城東テクノ株式会社

気密パッキン類 施工説明書変更の件

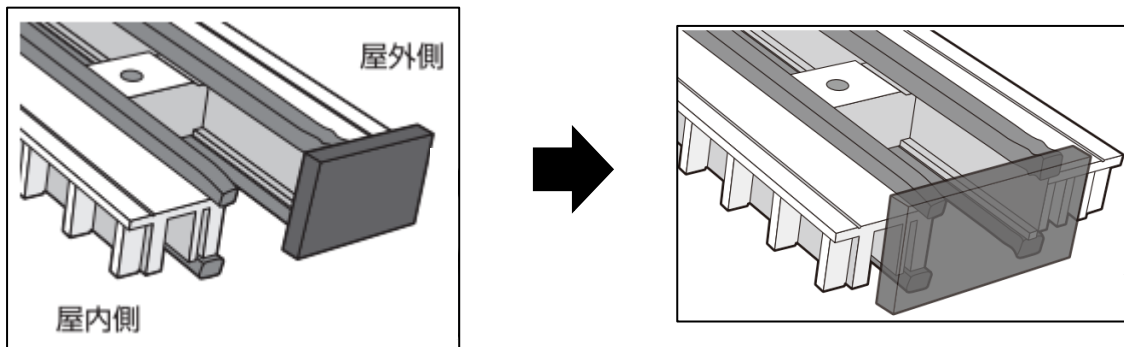
切断部分に貼る気密シートの位置を、現行は外側に寄せて貼るようになっていますが、4本の気密材にまたがるように中央に貼るように変更いたします。

これにより、今まで外側のみの気密ラインで気密を確保していましたが、内外両方の気密ラインで気密を確保でき、より安全側となります。施工説明書も合わせてご確認ください。
